東北電原技第 12 号  
令和 6 年 2 月 28 日

女川原子力発電所発電用原子炉設置変更許可申請書

(2 号発電用原子炉施設の変更)

使用済燃料の貯蔵能力を変更するため、使用済燃料乾式貯蔵施設を設置する。

第 8.1-14 図 竜巻影響エリア

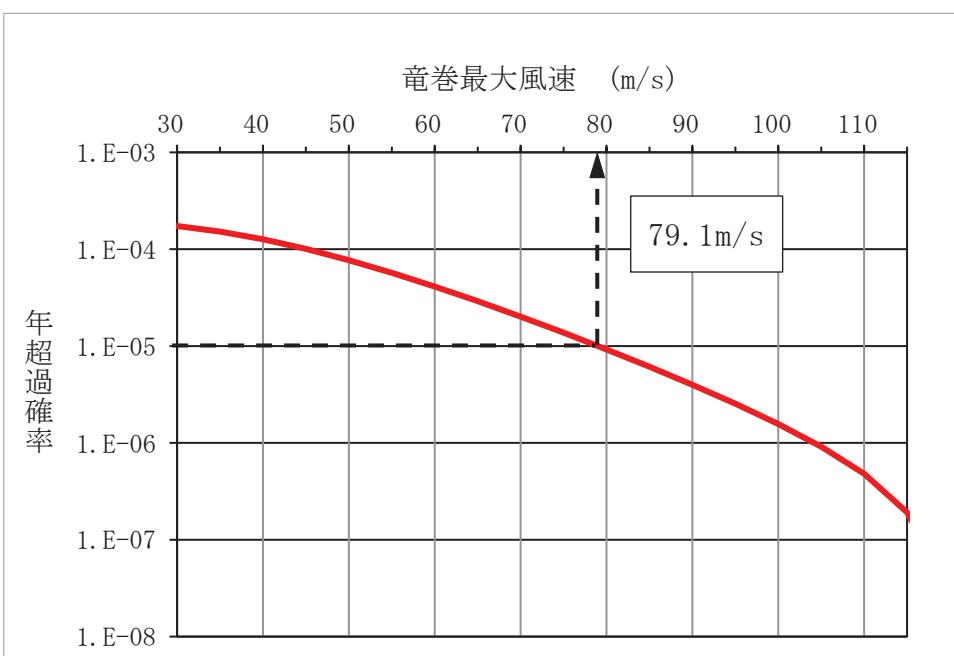
竜巻影響エリアは、発電所の評価対象施設等の面積及び設置位置を考慮して、評価対象施設等を包絡する円形のエリア（直径 815m、面積約 522,000m<sup>2</sup>）として設定する（第 8.1-14 図）。

「第 8.1-14 図 竜巻影響エリア」, 「第 8.1-15 図 竜巻最大風速のハザード曲線（海側, 陸側 5 km 範囲）」, 「第 8.1-16 図 竜巻検討地域を 1 km 幅ごとに細分化したハザード曲線と海側, 陸側 5 km 範囲のハザード曲線」及び「第 8.1-17 図 竜巻最大風速のハザード曲線」を以下のとおり変更する。

第 8.1-15 図 竜巻最大風速のハザード曲線（海側，陸側 5 km 範囲）

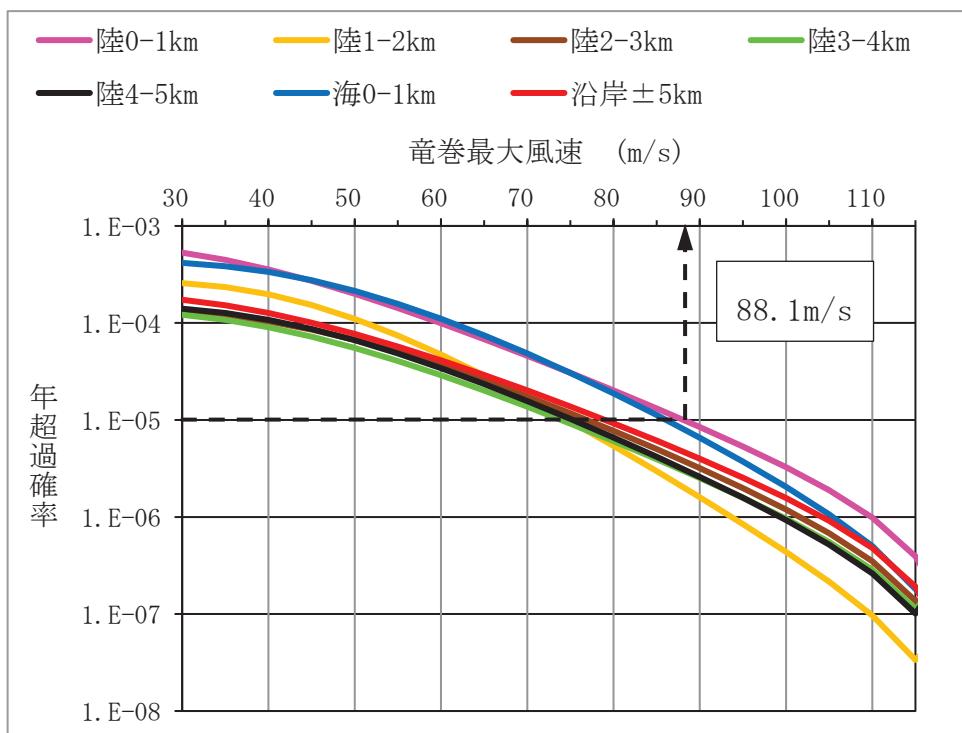
海岸線から陸側及び海側それぞれ 5 km 範囲を対象に算定したハザード曲線より、年超過確率  $10^{-5}$  における風速を求めるとき、79.1m/s となる (第 8.1-15 図)。

第 8.1-16 図 竜巒検討地域を 1 km 幅ごとに細分化したハザード曲線と  
海側，陸側 5 km 範囲のハザード曲線

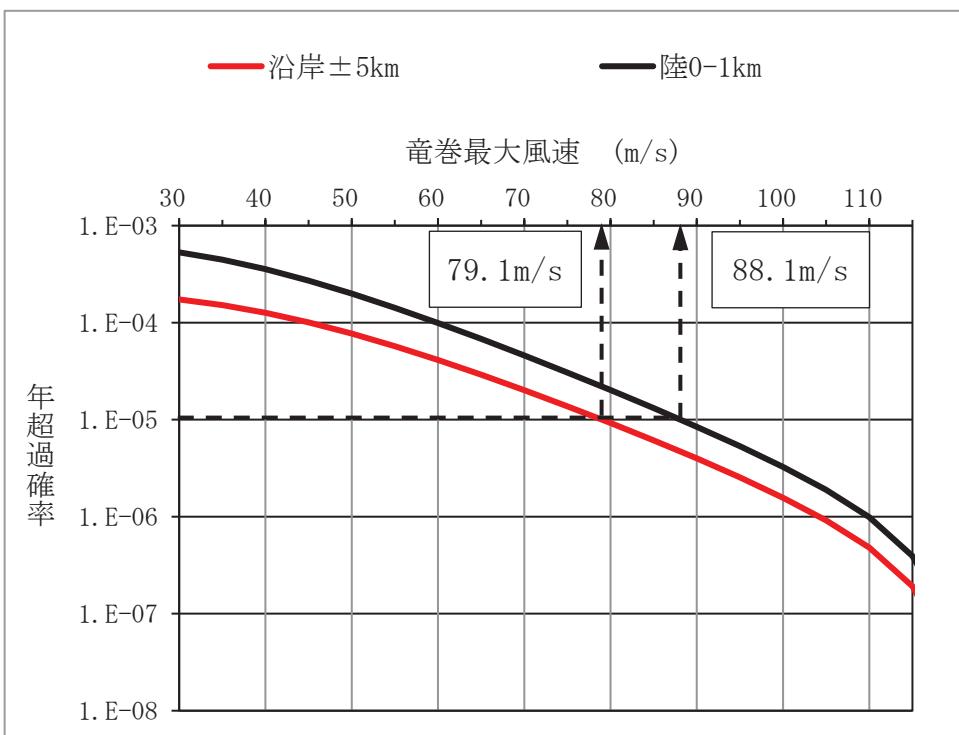
これら算定したハザード曲線より、年超過確率  $10^{-5}$ における風速を求めると、陸側 0 km～1 km を対象とした場合の 88.1m/s が最大となる（第 8.1-16 図）。

第1.5-3図 敷地の特性に応じた津波防護の概要

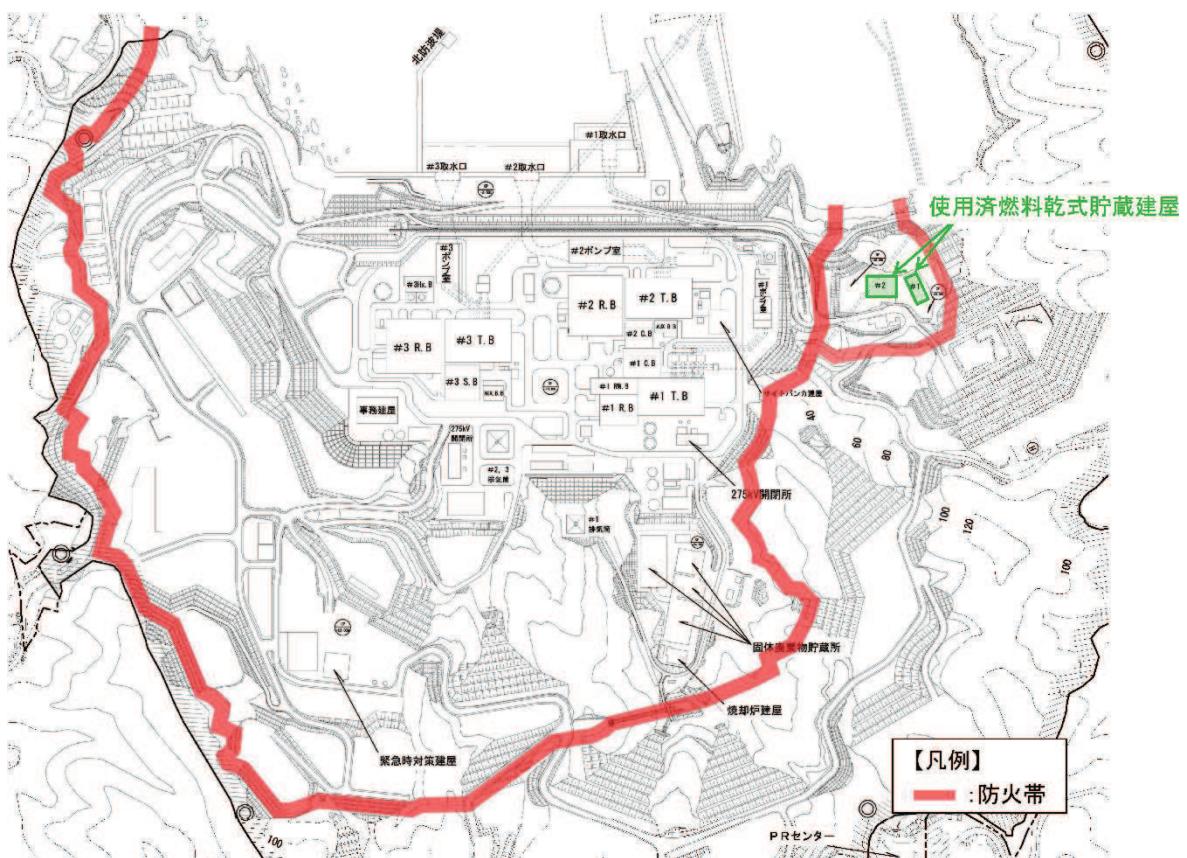
「第1.5-3図 敷地の特性に応じた津波防護の概要」，「第1.8.9-1図 防火帯配置図」，「第1.8.9-3図 評価で想定する漂流船舶」，「第1.8.9-4図 危険物貯蔵施設等配置図（危険物タンク）」及び「第1.8.9-5図 危険物貯蔵施設等配置図（変圧器等）」を以下のとおり変更する。

第 8.3-7 図 遮蔽設計区分概略図（使用済燃料乾式貯蔵建屋第 1 棟）

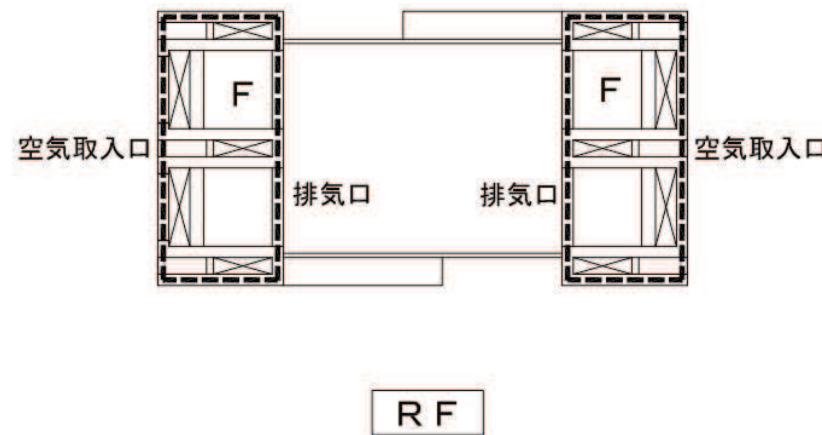
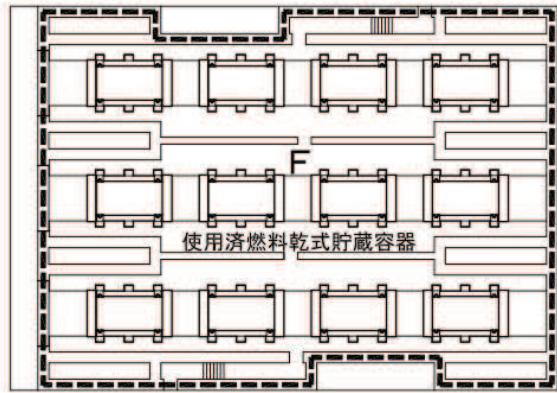
(5) 発電用原子炉施設からの直接線及びスカイシャイン線による空間線量率については、人の居住の可能性のある敷地境界外において、発電所内の使用済燃料乾式貯蔵施設を除く他の施設からのガンマ線と使用済燃料乾式貯蔵施設からの中性子及びガンマ線とを合算し、実効線量で  $50 \mu$

「第 8.3-7 図 遮蔽設計区分概略図（使用済燃料乾式貯蔵建屋第 1 棟）」及び「第 8.3-8 図 遮蔽設計区分概略図（使用済燃料乾式貯蔵建屋第 2 棟）」を以下のとおり追加する。

第2.1-1図 管理区域及び周辺監視区域図

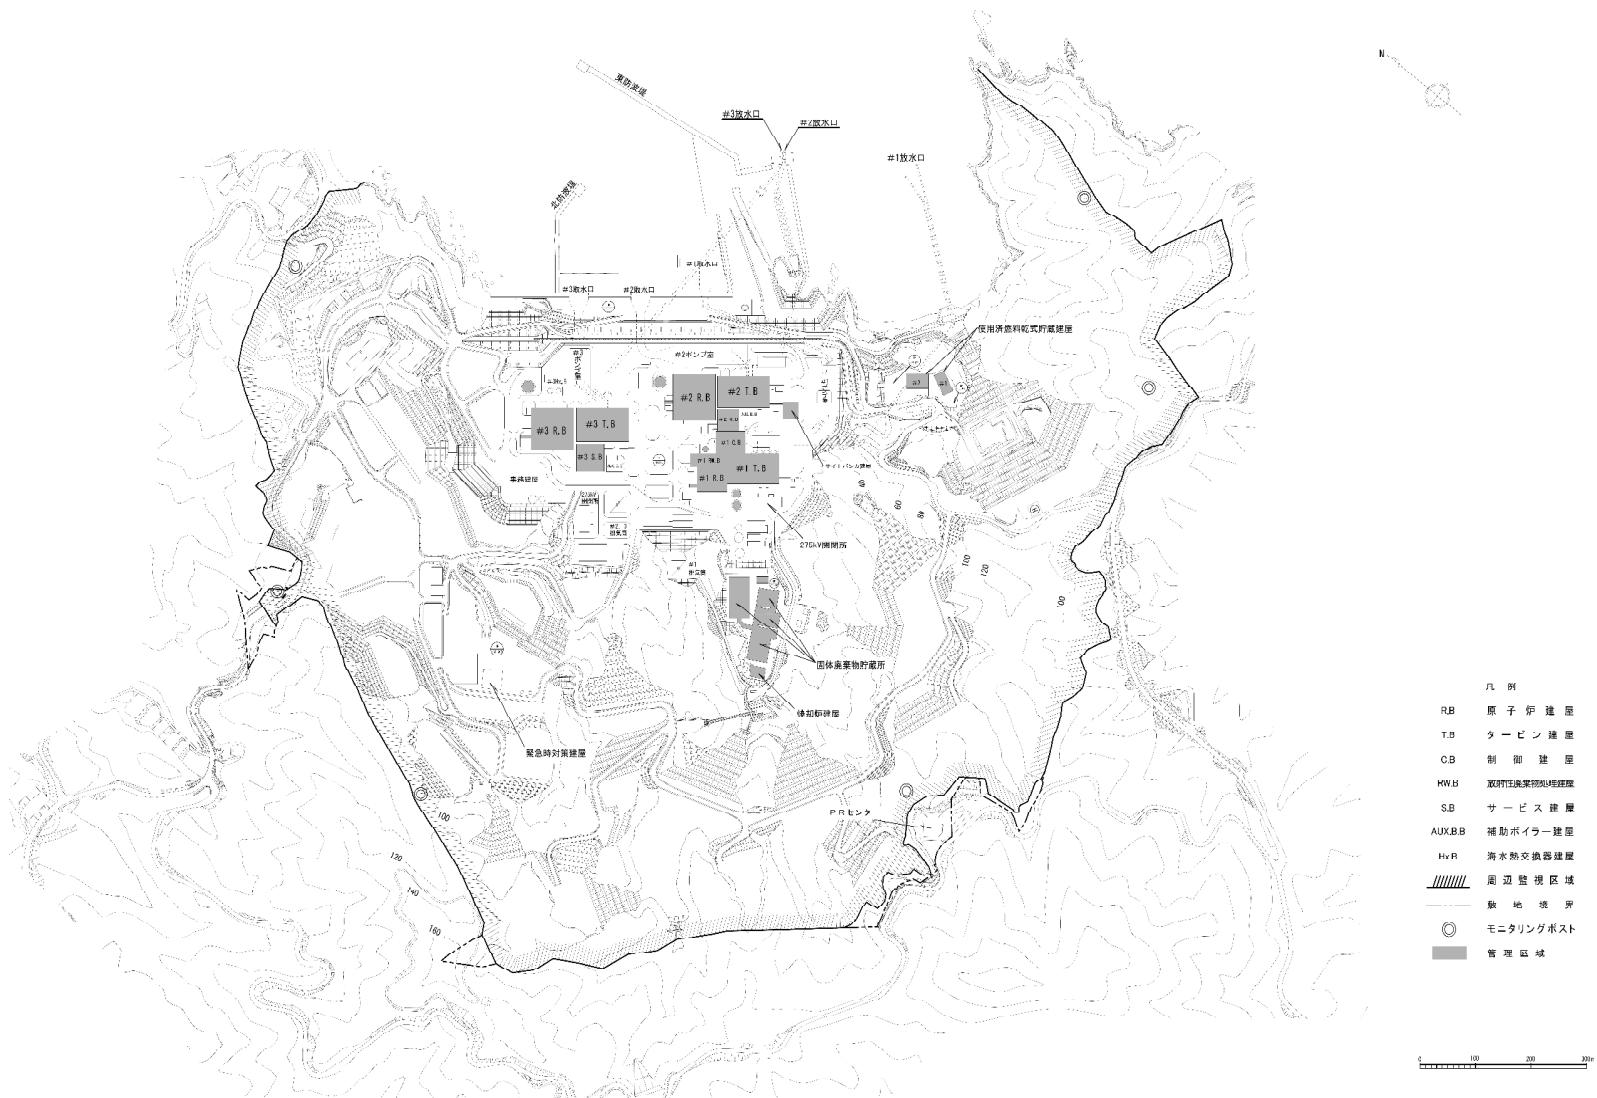
なお、原子炉建屋、タービン建屋、制御建屋及び使用済燃料乾式貯蔵建屋における管理区域は、添付書類八「8.3 遮蔽設備」に示す遮へい区分図の区分Aを除いた範囲とする。

「第 2.1-1 図 管理区域及び周辺監視区域図」を以下のとおり変更する。
